**Comune di Paderno D'Adda**

**RELAZIONE ISTRUTTORIA RELATIVA ALLA RICHIESTA DI  
APPROVAZIONE DI PIANO ATTUATIVO DENOMINATO "AT8"  
(Art.14 comma 1 - Legge Regionale 11 marzo 2005 e s.m.i.)**

A seguito di richiesta di “**Approvazione di piano Attuativo denominato “AT8”**” - Prot. Gen. 3988 in data 22/04/2024 (P.E. n. 37/2024), presentata da:

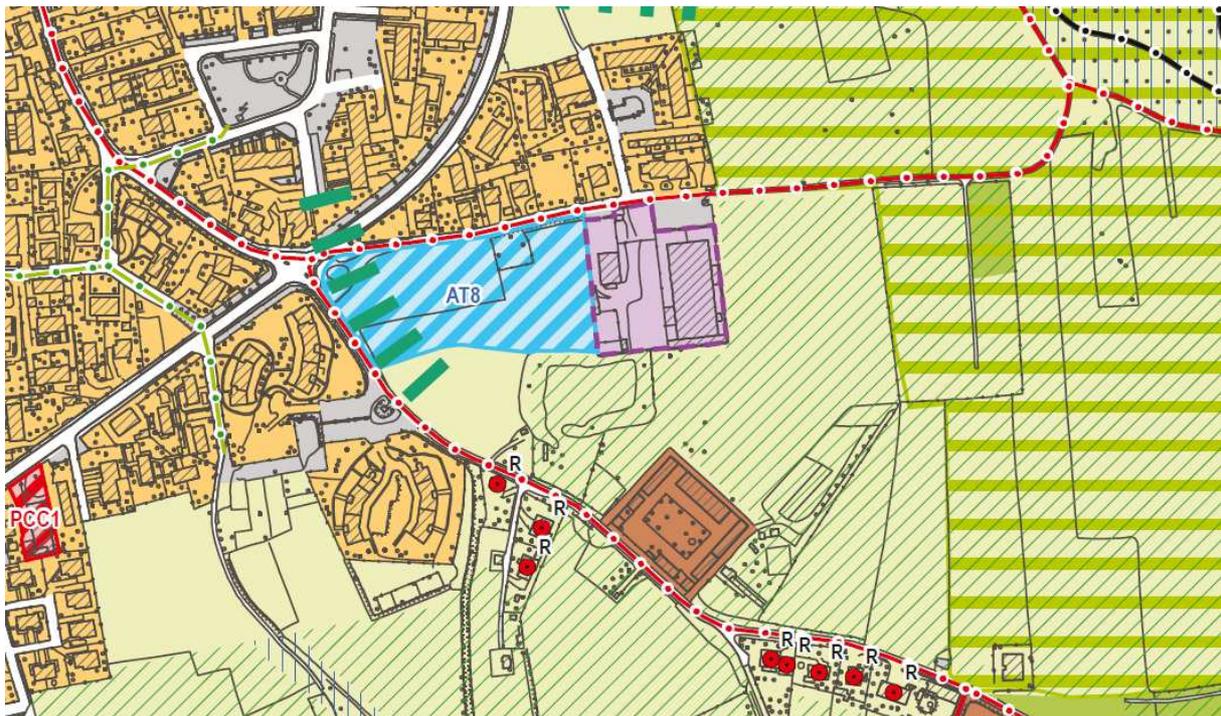
A meno di **150 m.** est dall’area oggetto di **Piano Attuativo** si trova la **Cascina Assunta** identificata come **“Architettura Agricola” - “Elementi di preminente interesse storico – culturale e paesistico”** (Artt. 16,17,18 N.T.A. del P.T.C. P.T.C. Vigente del Parco Adda Nord).

Tutta l'area è quindi caratterizzata da una **forte valenza paesaggistica – ambientale** e dalla presenza del **Complesso Architettonico di Cascina Assunta** tipico esempio di **Architettura Rurale** della Brianza quale **forte presenza urbanistica, tipologica e architettonica** al punto tale da costituire una vera e propria **matrice** sul territorio.

La **composizione urbanistica, architettonica tipologica ed edilizia del Piano Attuativo** proposto per l'approvazione non è **coerente con il contesto paesaggistico-ambientale e con le norme e i vincoli paesaggistici, ambientali, architettonici, tipologici sopracitati** in quanto gli **Edifici** in progetto sono ispirati ad una **Architettura Minimalista – Modernista** che **non si adatta** ad un contesto territoriale a **forte valenza paesaggistica – ambientale** nel quale occorre utilizzare una **pianificazione e un'Architettura con chiari rimandi alla tradizione locale** e che sia improntata alla **valorizzazione della bellezza e della tipicità dei luoghi** oltre che ad una attenta, sensibile e ordinata ricucitura con il tessuto urbano già edificato.

**ESTRATTO TAV. DP03 - D.D.P.**

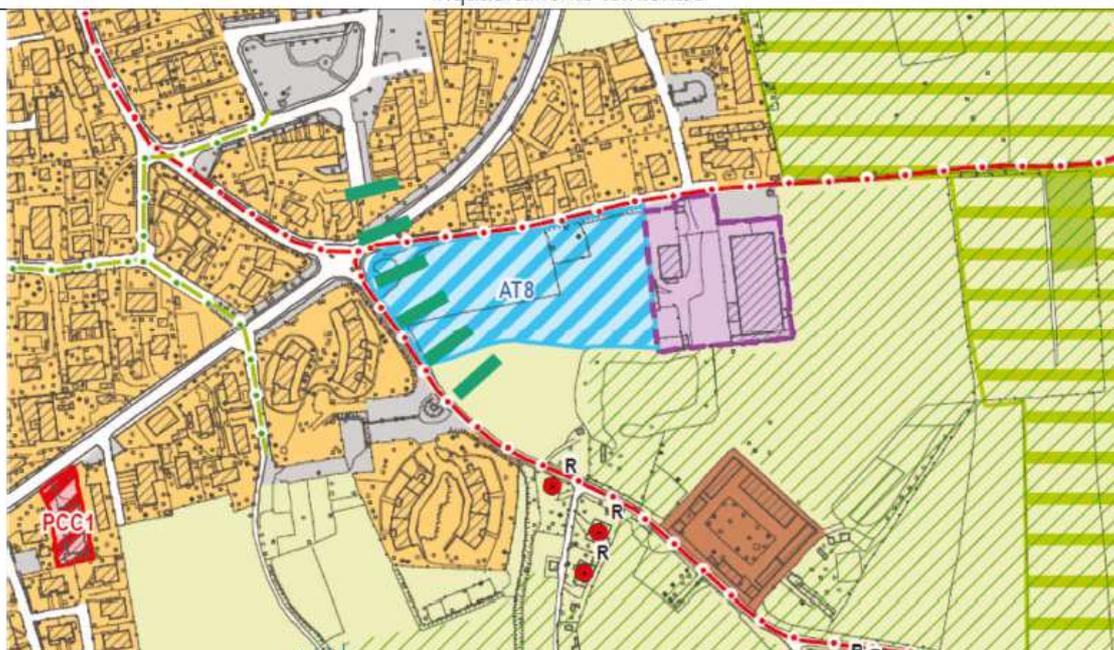
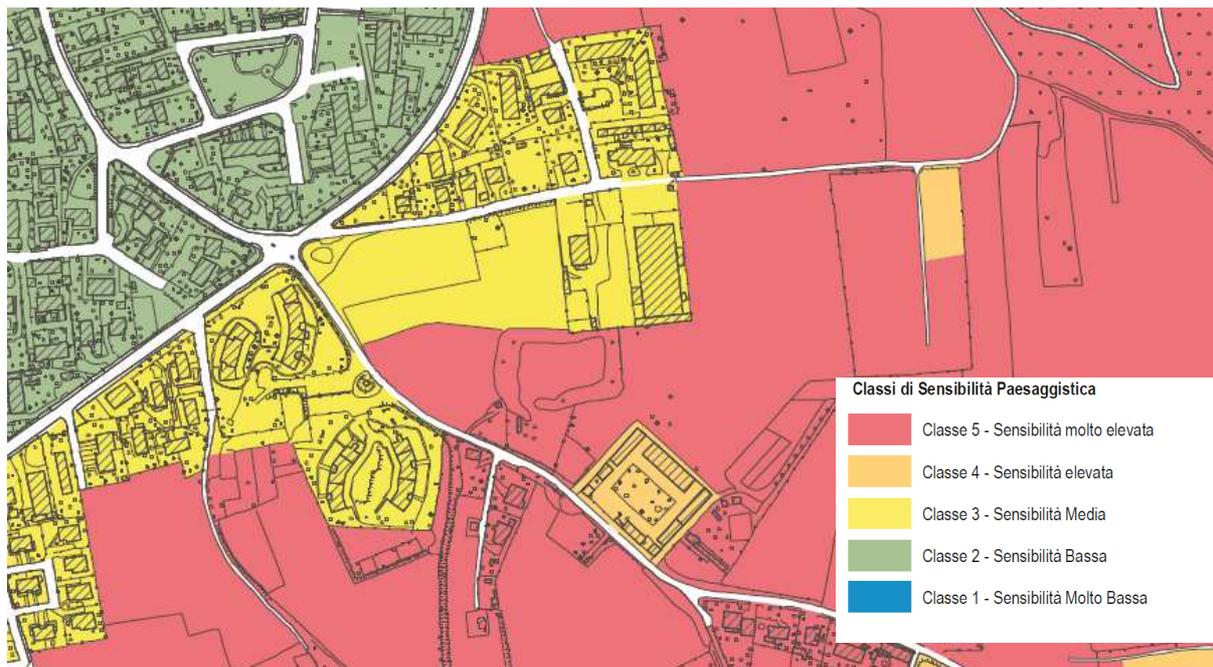
**1) L’ Ambito di trasformazione – AT8 (Via delle Liviere)** è individuato nella **Tav. DP03 “Previsioni di Piano”** e da apposita scheda a pagg. 54-55 del **D.D.P. “Obiettivi Strategici di Sviluppo”**.

**ESTRATTO TAV. PR04 – P.D.R.**

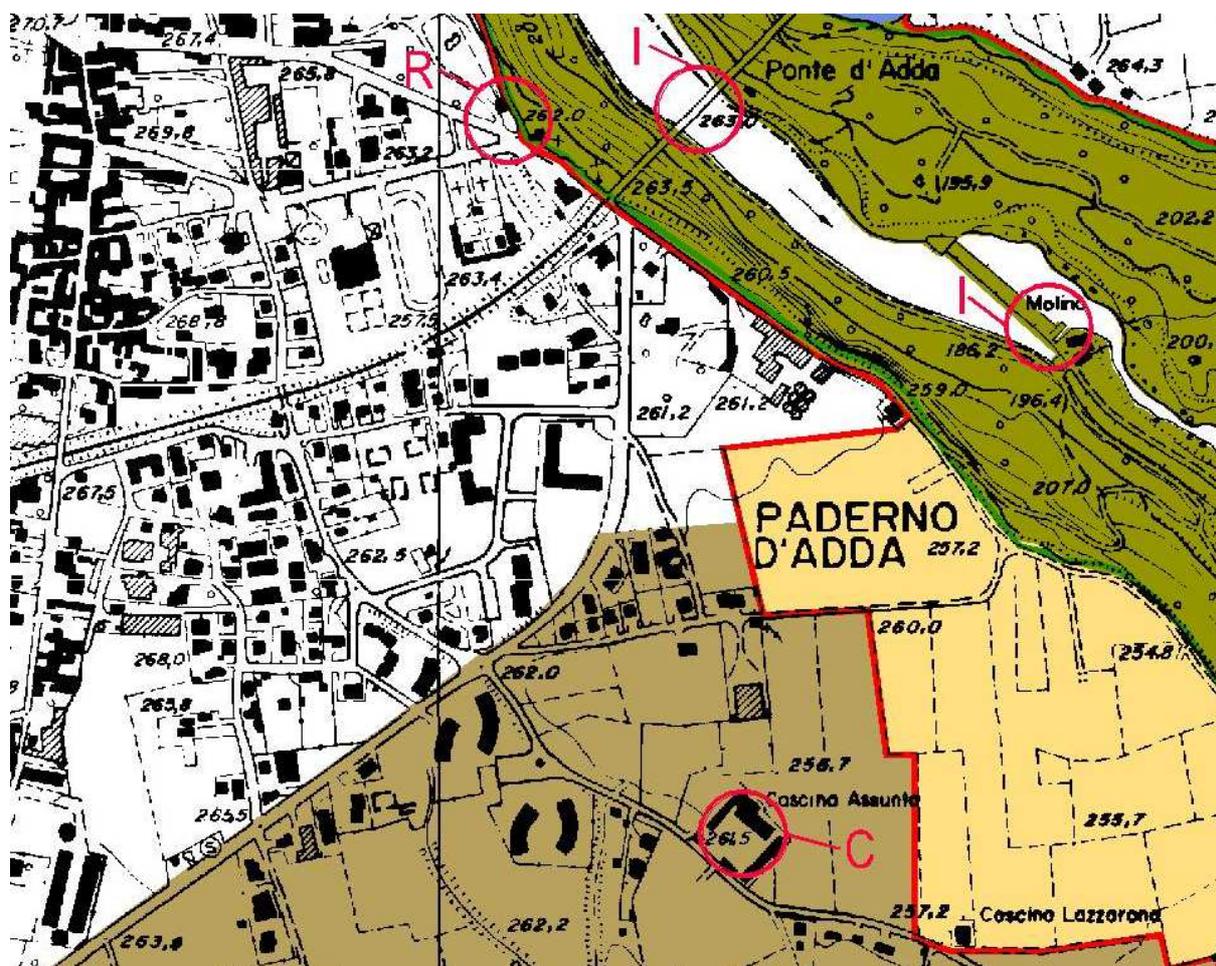
L’area oggetto di **Piano Attuativo** ricade in zona **“Classe 3 di Sensibilità Paesaggistica media”** normata dall’**art. 39.4 delle N.T.A. - Tav. PR04 - P.D.R. del P.G.T. Vigente** e in zona **“Aree esterne di particolare valore”** normata dall’**art. 5 c.2, c.4 delle N.T.A. del P.T.C. Vigente del Parco Adda Nord**.

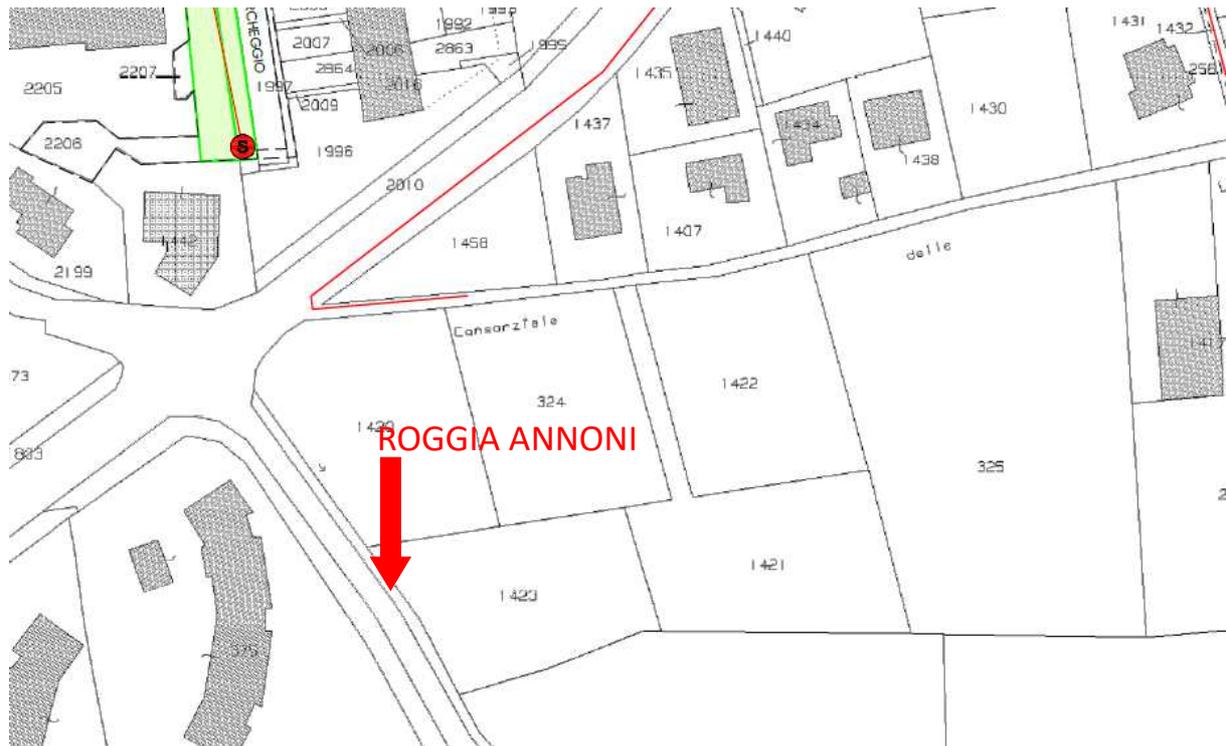
5) Il Progetto **non rispetta** quanto previsto dall'**Art.96 lett. f) del Regio Decreto 523/1904** che prevede le distanze minime da mantenere dal reticolo idrico minore – **“Roggia Annoni”** . L'articolo è di seguito integralmente riportato:

Lungo il lato nord della **Via Strada Fornace** è presente la canalizzazione della “**Roggia Annoni**” e **qualsiasi costruzione** deve mantenere la distanza di **10 m.** dal confine esterno del mappale costituente il sedime della roggia.

**ESTRATTO MAPPA DA PROGETTO ESECUTIVO GIUGNO 2023**

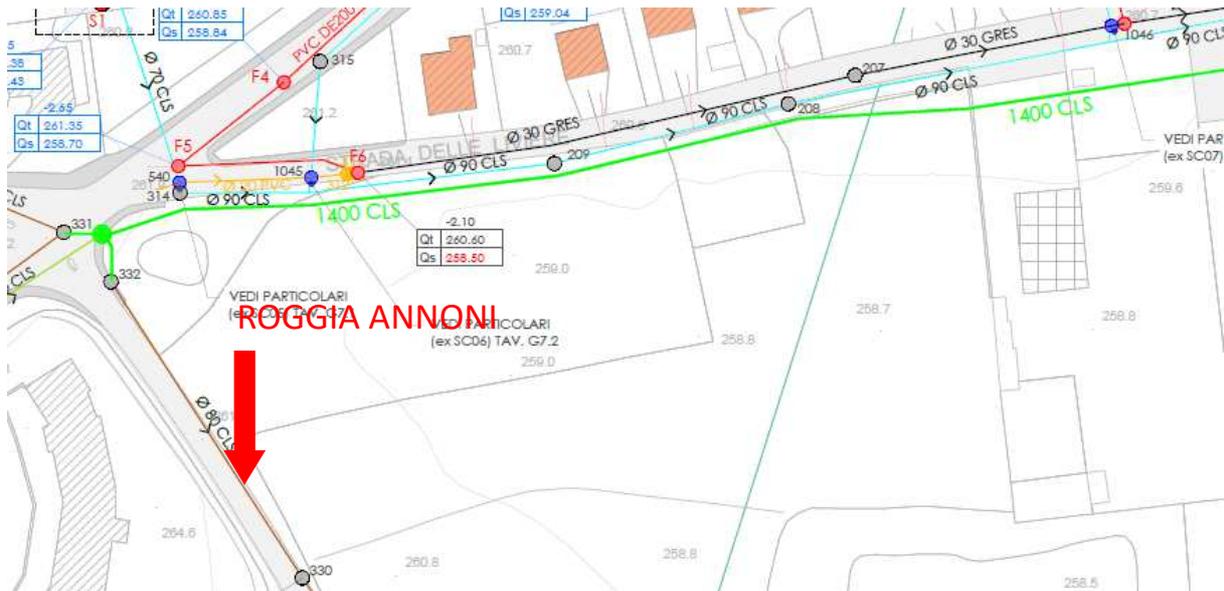
**Larioreti Holding SPA** nel mese di giugno 2023 ha approvato un **progetto esecutivo** dal quale risulta che lungo il lato est di **Via delle Liviere** verrà realizzata una condotta del diametro di **cm.140** per incanalare le acque della “**Roggia Annoni**” e **qualsiasi costruzione** dovrà mantenere la distanza di **10 m.** dal limite esterno di tale condotta.

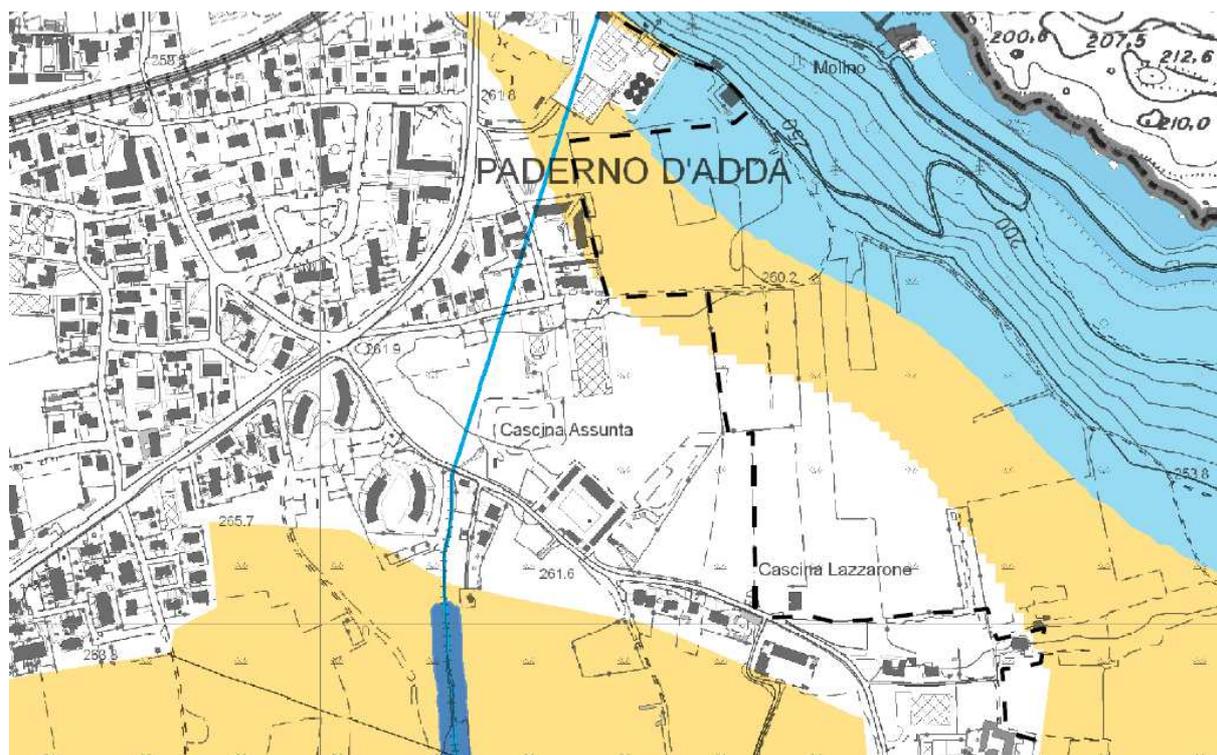
7) Il Progetto **non rispetta** quanto previsto dalla **scheda del D.D.P.** per quanto riguarda la **"fascia di salvaguardia ambientale avente funzione di zona filtro"**.

*"Vista la contiguità degli ambiti con zone in cui è presente la funzione produttiva, al fine di evitare ricadute negative sulla futura destinazione residenziale, deve essere prevista la realizzazione di una adeguata fascia di salvaguardia ambientale avente funzione di zona filtro a separazione tra gli edifici a destinazione artigianale/produttiva esistenti nel lotto contiguo, dagli edifici residenziali di futura realizzazione. La fascia, non utilizzabile per l'edificazione di edifici, dovrà comprendere una zona alberata e arbustiva a foglia persistente;"*
